Universitätsstadt Gießen

### Bebauungsplan Nr. GI 01/42

#### „THM Campus Wiesenstraße“

Stellungnahmen der Öffentlichkeit sowie der Behörden und sonstiger Träger öffentlicher Belange

Bild 4 Bereiche (rot umrandet) mit möglicher geänderter Oberflächengestaltung

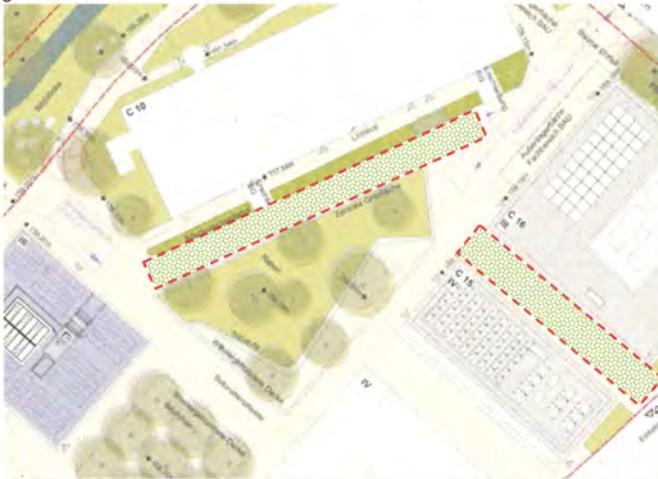
Das Plangebiet soll zukünftig Kfz-frei sein. Das Wegesystem soll nur Lieferverkehr, als Feuerwehrezufahrt und Anfahren von einigen Behindertenparkplätze genutzt werden. Eine offenporige Oberflächengestaltung mit z.B. Rasenwaben wird ausgeschlossen, da davon ausgegangen wird, dass die Nutzung der Wege für Feuerwehr und LKWs dies explizit aus statischen Gründen ausschließt. Diese Annahme ist nicht richtig, die Hersteller bieten auch mit entsprechend gestalteten Untergrund begrünbare Systeme für diese Nutzungen (Bild 1). Statische Gründe zur Nichtnutzung der Rasenwaben kann es somit nicht geben. Zusätzlich wird die Barrierefreiheit als Ablehnungsgrund mit aufgeführt. Dies ist unserer Meinung nach eine Gestaltungsfrage (Bild 2 und 3), eine Kombination Pflaster und Rasenwaben oder Fußwege ist immer möglich. Im Rahmen der Ausführungsplanung kann diese Fragestellung gelöst werden. Bild 4 schlägt dafür Bereiche vor.

Es geht in erster Linie um Wasserdurchlässigkeit und Verdunstung, nicht um Versickerung großer Wassermengen. Die Abwassersatzung gibt im Detail vor (§ 34 Abs.2), wann ein Pflaster oder Wegegestaltung

als wasserdurchlässig und damit gebührenrelevant als wasserdurchlässig anerkannt wird. Alternativ können die Flächen so angelegt werden, dass das anfallende Niederschlagswasser unbefestigten Bereichen zufließt wie der mittig vorgesehenen grünen Insel und überwiegend vom Erdreich aufgenommen wird. Dies kann somit auch für den verzögerten Abfluss und schadfreien Abfluss bei Starkregenniederschlägen genutzt werden.

**Der Anregung zur generellen Vorgabe einer wasserdurchlässigen Gestaltung wird nicht gefolgt.**

Ziel der Freiraumgestaltung ist ein einheitlicher, gut begehbarer Belag, der einer Überlagerung funktionaler Anforderungen stand hält. Der gesamte Campus ist barrierefrei auch mit der Anlage eines tektilen Leitsystems zu erschließen.

Zudem wird in Teilen ein fester Belag, welcher für Schwerlastverkehr (Feuerwehr und Anlieferung) geeignet ist, benötigt. Eine Ausbildung mit Rasenpflaster erfüllt die Anforderungen nicht. Auch eine Unterteilung mit Rasenpflaster ist nicht sinnvoll, da die Flächen bereits lediglich in einer Mindestbreite befestigt werden.

Stattdessen werden verschiedene alternative Maßnahmen zur Grundstücks- und Gebäudebegrünung festgesetzt und Anreize für eine offenporige, begrünte Oberflächenbefestigungen von Stellplatzflächen geschaffen, da sie auf die zu begrünenden Freiflächen angerechnet werden kann.

In der aktuellen Freiflächenplanung der THM für das Plangebiet wird der Anteil der befestigten Flächen insgesamt niedrig gehalten, um möglichst große Grünflächenanteile und teilweise versiegelte Bereiche mit wassergebundener Decke zu generieren. Es wird überwiegend ein Verbundpflaster mit kleinen Pflastergrößen verwendet, welches einen großen Fugenanteil aufweist.

GI 01/42 „THM Campus Wiesenstraße“, Geltungsbereich (blau) mit betroffener Allfläche (rot schraffiert).  
Stand: 21.09.2016

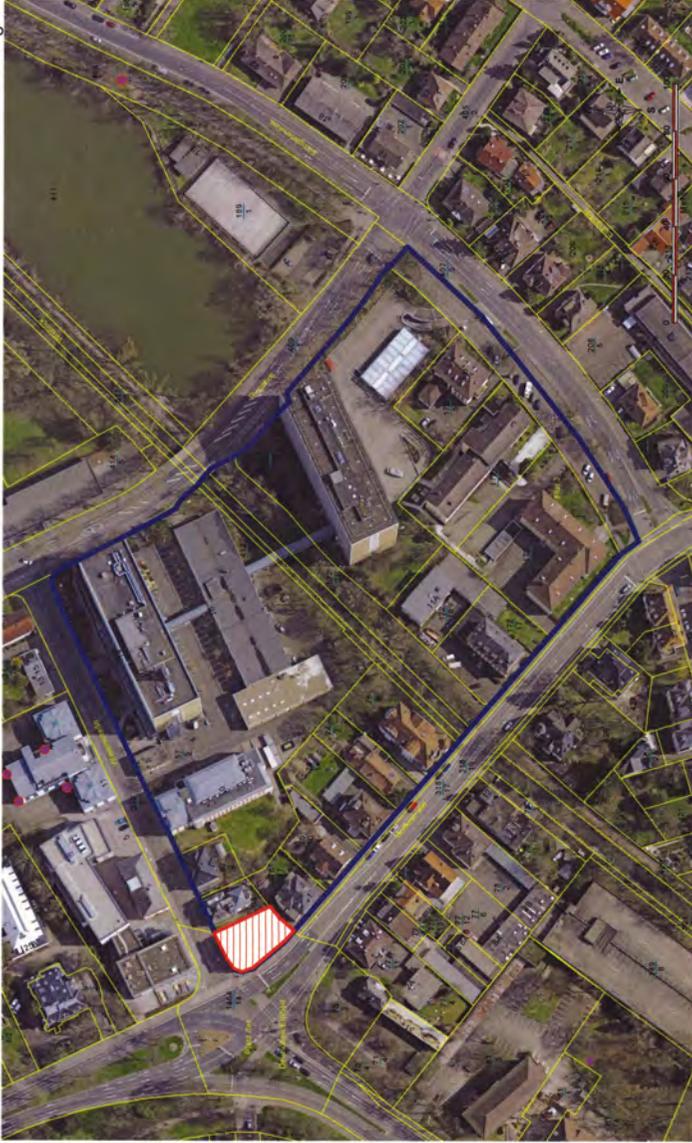
Folgende Fläche im uns derzeit bekannten Geltungsbereich des o.g. Bebauungsplanes ist im Altflächenkataster des Landes Hessen bzw. der Altflächendatei der Stadt Gießen erfasst (Anlage 2).

**Wiesenstraße 2**, Az.: 531.005.014-001.015: Auf dem Grundstück befanden sich eine Tankstelle, ein Einzelhandel mit Kraftfahrzeugen und eine Gravieranstalt.

Wegen des flächendeckend durchgeführten Bodenaushubs während der Baumaßnahme ist eine Kennzeichnung des Grundstückes **Wiesenstraße 2** im Bebauungsplan gemäß § 9 Abs. 5 Nr. 3 BauGB als „Flächen, deren Böden erheblich mit umweltgefährdenden Stoffen belastet sind“ nicht notwendig.

Wir weisen jedoch ausdrücklich darauf hin, dass nach unserem derzeitigen Kenntnisstand Flächen im Geltungsbereich des Bebauungsplanes - genau wie der übrige Innenstadtbereich - aufgefüllt sein können. Dieses Auffüllmaterial ist in der Regel nicht unbelastet.

**Die Aufnahme eines entsprechenden Hinweises zur Altlastenregelung ist nicht erforderlich, da das angeführte Objekt Wiesenstraße 2 außerhalb dieses 1. Teilbereiches des Gesamtplangebietes liegt.**
